Schutzraum Nr. 11.0413 11.0414

Projekt				
Bauherr				
Phase	BAUEINGABE			
Objekt-Nr.	Plan-Nr.	Plan	Massstab	Format
309	SR 1	Schutzraum KANTON	1:50	50x35
				Datei
			Datum	18.01.2012
			Gezeichnet	DS
			Rev.	06.02.2012
			Rev.	09.05.2012

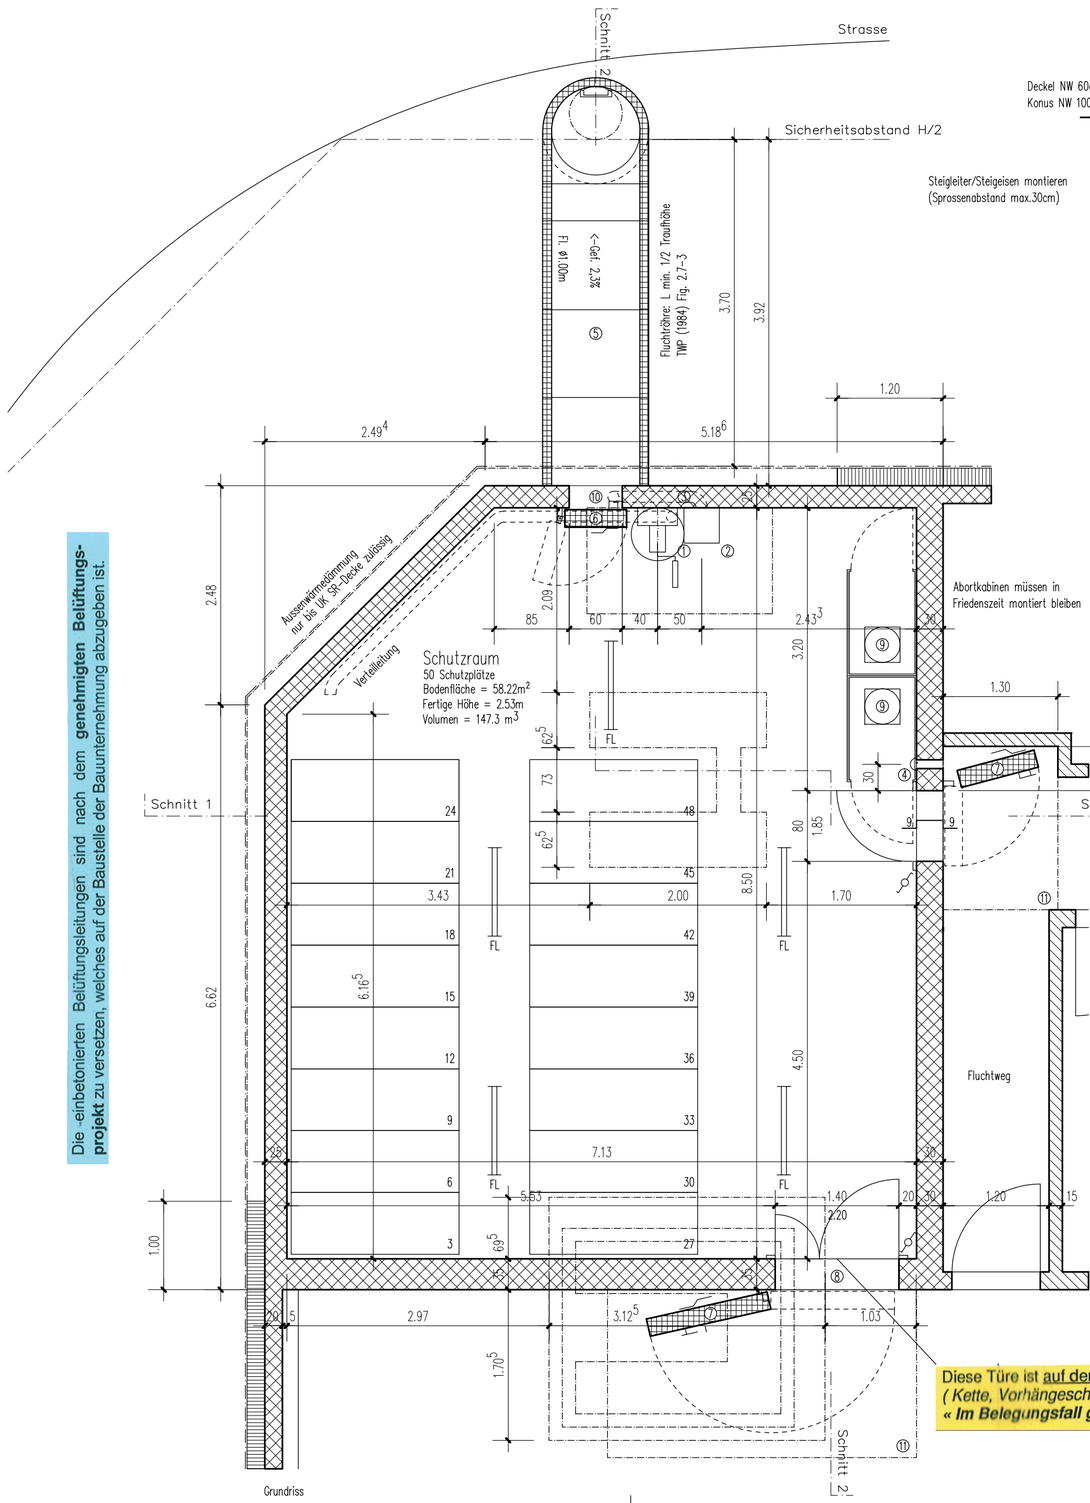
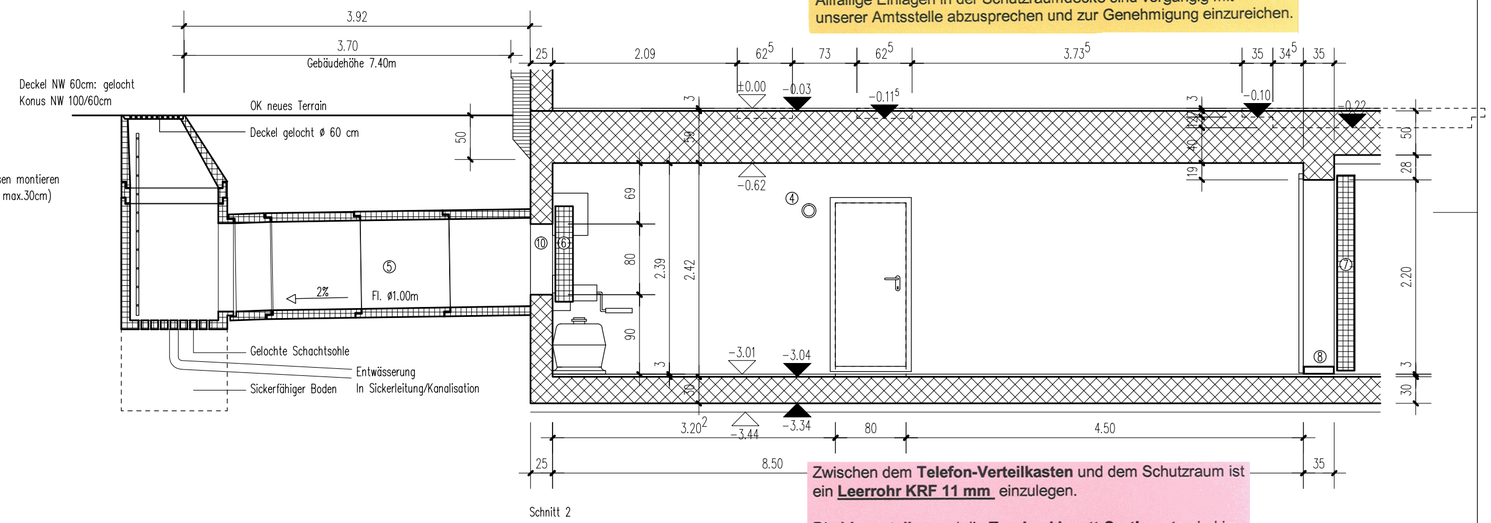
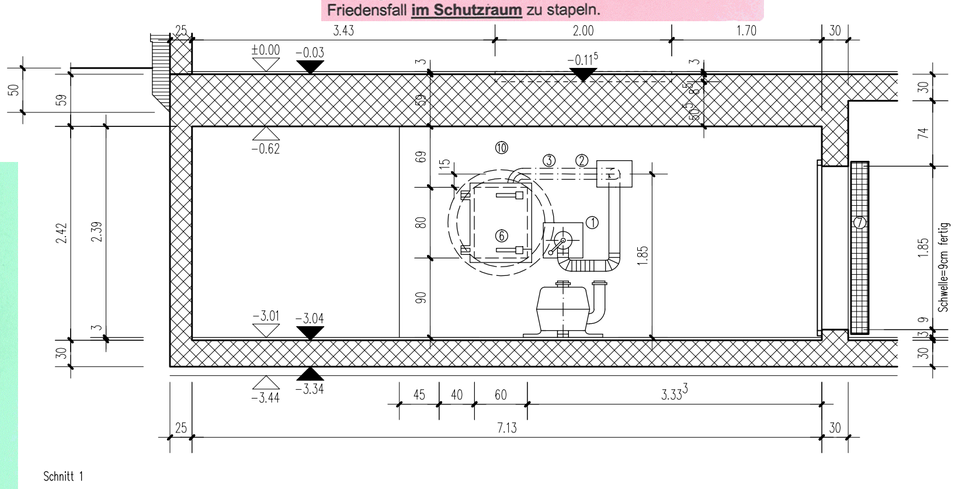
Allfällige Einlagen in der Schutzraumdecke sind vorgängig mit unserer Amtsstelle abzusprechen und zur Genehmigung einzureichen.

Zwischen dem **Telefon-Verteilkasten** und dem Schutzraum ist ein **Leerrohr KRF 11 mm** einzulegen.

Die **Liegestellen** und die **Trockenklosett-Sortimente** sind im Friedensfall **im Schutzraum** zu stapeln.

Die einbetonierten Belüftungsleitungen sind nach dem **genehmigten Belüftungsprojekt** zu versetzen, welches auf der Baustelle der Bauunternehmung abzugeben ist.

Bei diesen Schutzräumen sind mindestens **zwei fest montierte Abortkabinen**, bestehend aus Leichttrennwänden und abschliessbarer Türe, einzubauen (**vgl. TWP Fig. 2.8 - 2**). Die weiteren Abortkabinen (bei 61 bis 100 Schutzplätzen) können **demontierbar** oder mit **Vorhängen** ausgeführt werden. Die fest montierten Kabinen dienen während der Friedensnutzung als abschliessbarer Stapelraum für die Trockenklosettausrüstungen.
Dien **Mindestabmessungen** der festen Abortkabinen müssen **0,75 x 1,20 m** betragen.

Sämtliche schutzraumbedingten Armierungen sind dem Kant. Amt für Zivilschutz 2 Tage vor dem Betonieren zur Abnahme zu melden.

Diese Türe ist auf der Schutzraumseite mit einer **Schliessvorrichtung** *(Kette, Vorhängeschloss)* und beidseitig mit einer dauerhaften Aufschrift : ***« Im Belegungsfall geschlossen »*** zu versehen.
